JUNTA DE ACLARACIONES
PARA EL CONCURSO MSP-OPM-RP-002/20-CP-BIS-1

Acta que se formula en relación al concurso: **MSP-OPM-RP-002/20-CP-BIS-1** relativo a: **CONSTRUCCIÓN DE PARQUE CENTRAL FASE 3 Y 4, EN SAN PEDRO GARZA GARCÍA, N.L.** siendo las 11:00 hrs del día 21 de Abril del 2020.

**2ª JUNTA DE ACLARACIONES
PARA EL CONCURSO MSP-OPM-RP-002/20-CP-BIS-1**

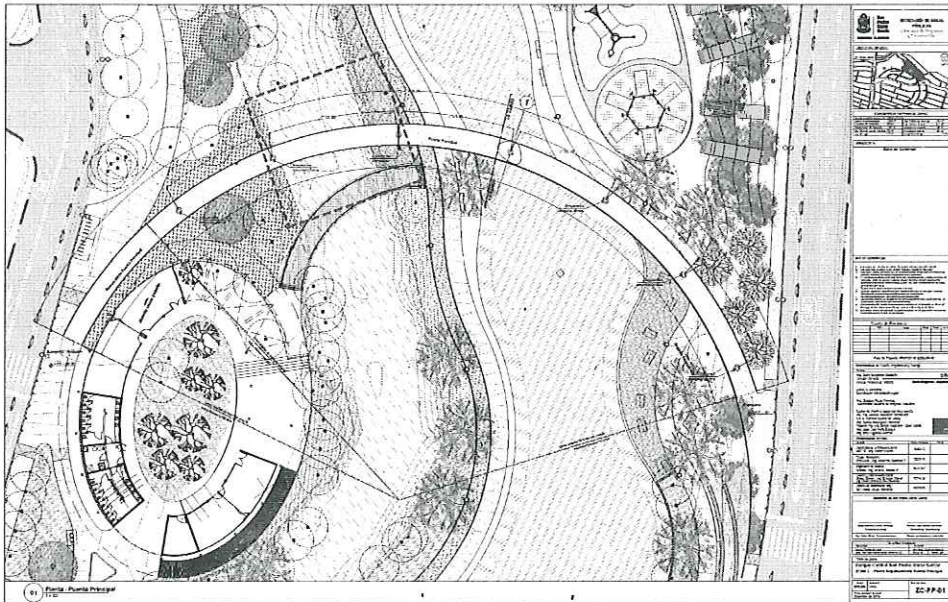
DICE:

CONSTRUCCION DE CARPETA DE CONCRETO ASFALTICO TEMPLADO ELABORADO EN PLANTA DE 5 CMS DE ESPESOR, COMPACTADO AL 95% DE SU DENSIDAD TEORICA MAXIMA POR MEDIOS MECANICOS, INCLUYE: MATERIALES, DESPERDICIOS, SEÑALAMIENTOS, PROTECCIONES , MANO DE OBRA, MAQUINARIA, EQUIPO, HERRAMIENTA Y MANO DE OBRA

DEBE DECIR:

CONSTRUCCIÓN DE CARPETA DE CONCRETO ASFÁLTICO TEMPLADO ELABORADO EN PLANTA DE 5 CM DE ESPESOR, COMPACTADO AL 95% DE SU DENSIDAD TEÓRICA MÁXIMA POR MEDIOS MECÁNICOS, INCLUYE: SUMINISTRO DE MATERIALES, AGREGADO MAXIMO 20MM, POLIMERO SBS CON EMULSION MODIFICADA, ESTABILIDAD MINIMA DE 1,000KG, DESPERDICIOS, ABUNDAMIENTO, BARRIDO PREVIO A LA APLICACIÓN DEL RIEGO, RIEGO DE LIGA A RAZON DE 0.50 LTS./M2. CON EMULSION ASAFLTICA, EQUIPO, HERRAMIENTA Y MANO DE OBRA.

ZC-PP-01, ZC-PP-02, ZC-PP-ES-01, ZC-PP-ES-02, ZC-PP-ES-02a, ZC-PP-ES-03

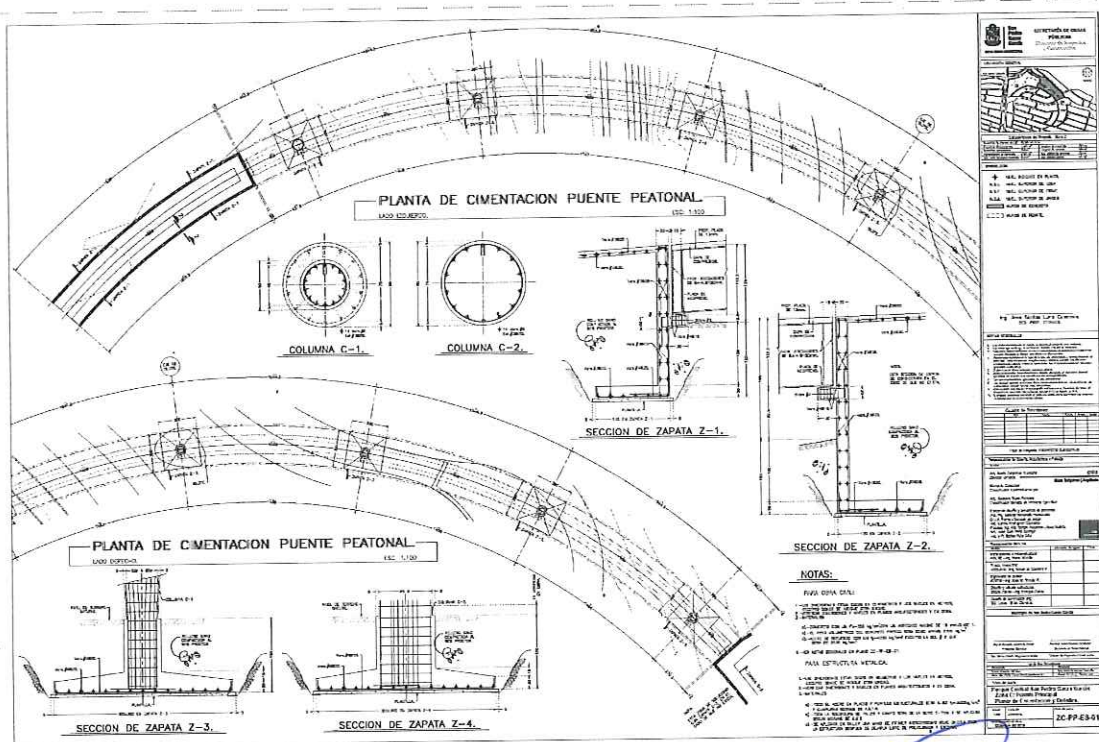
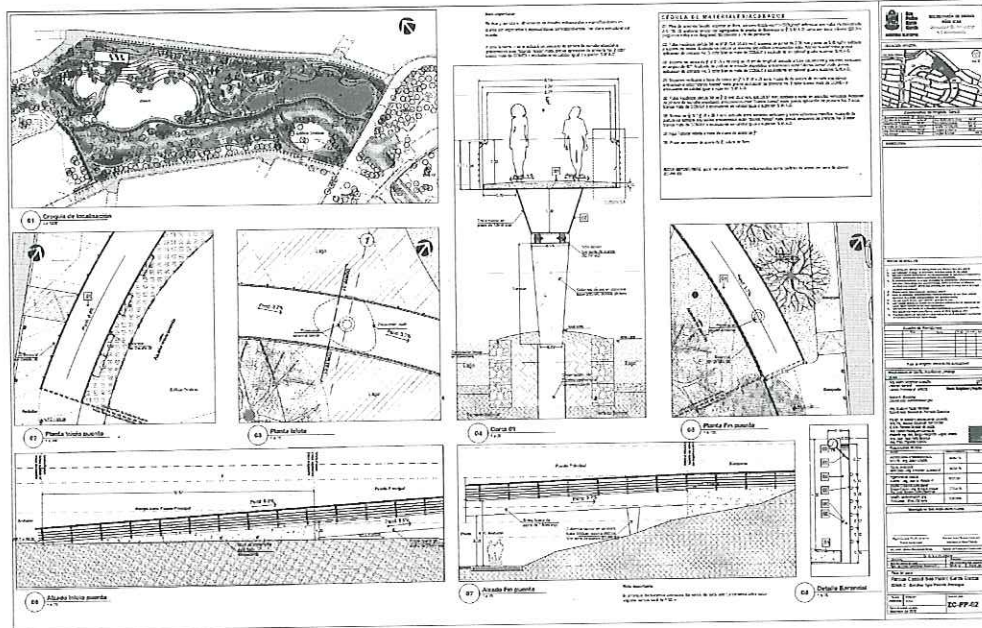
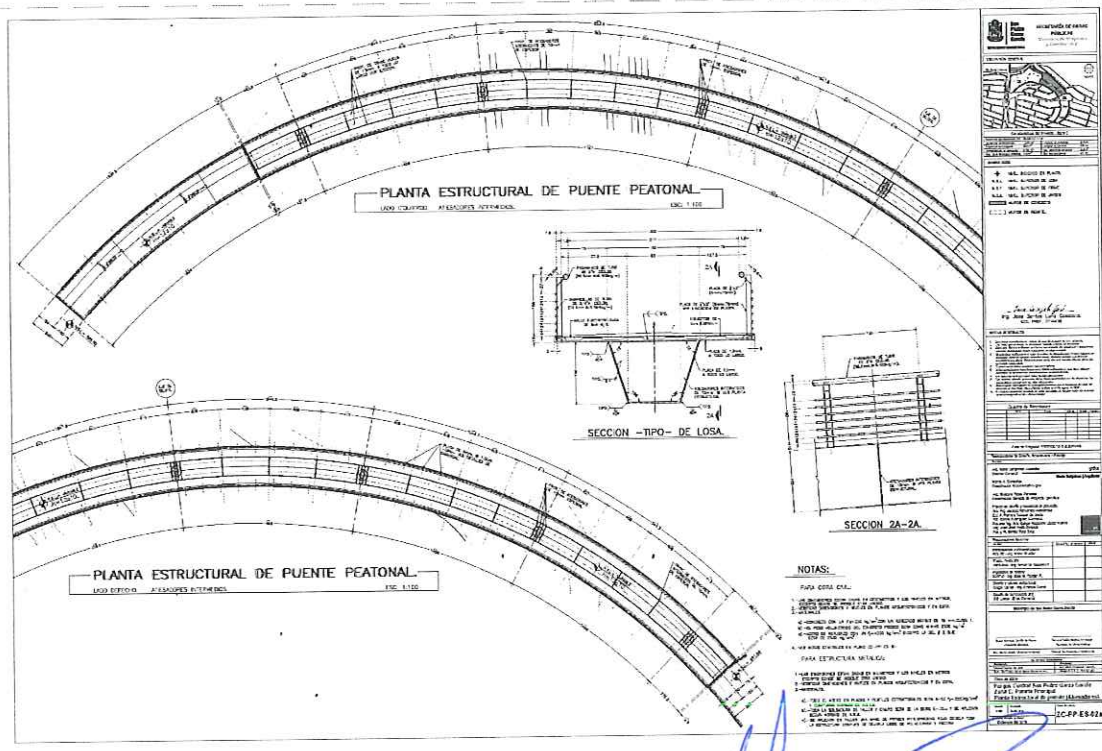
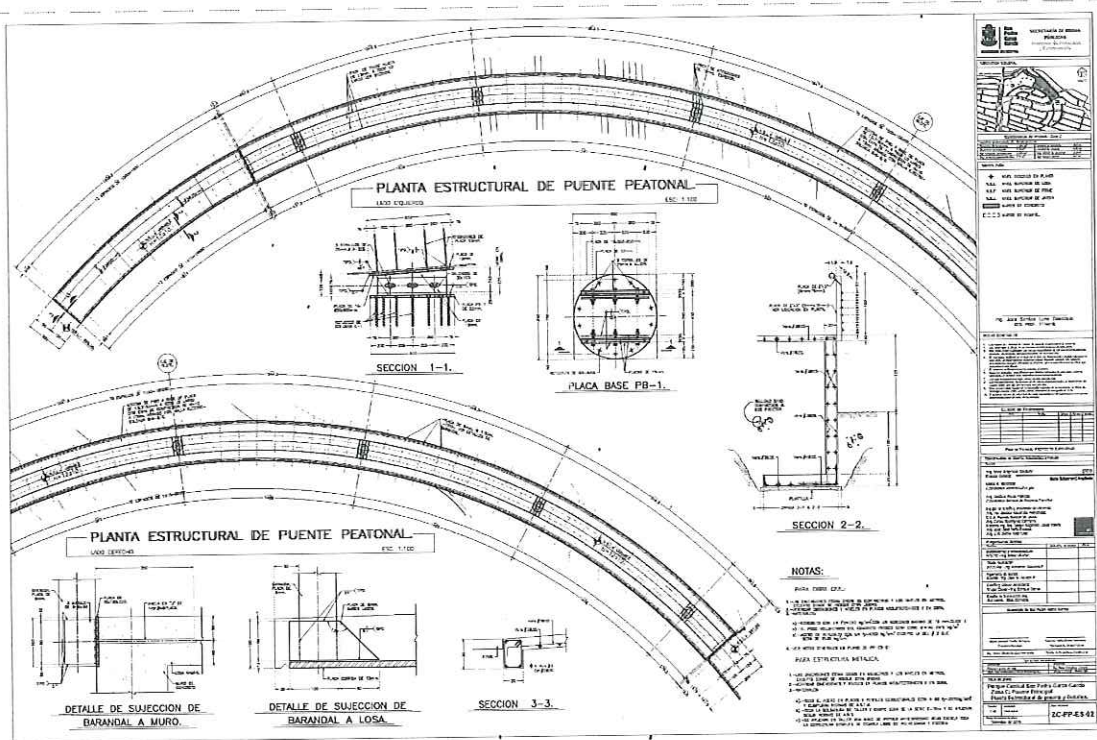
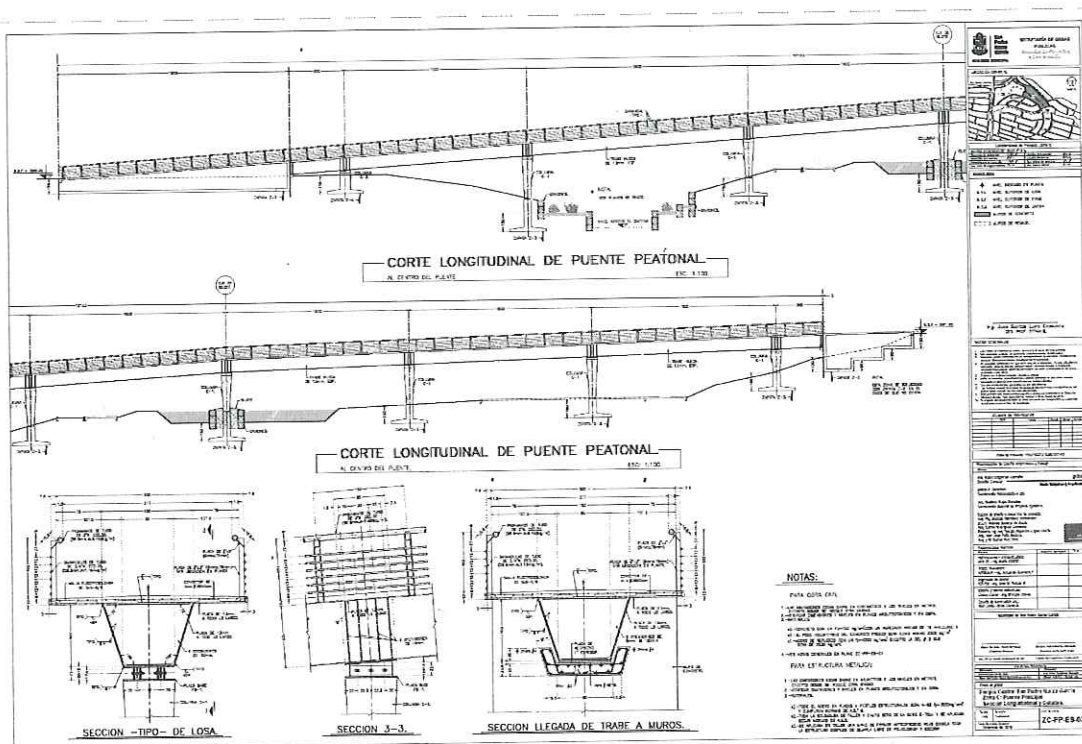
7.- CONCEPTO 7.1.- PLANO ESTRUCTURAL DE PUENTE PPAL

R= Se entregan en CD los planos
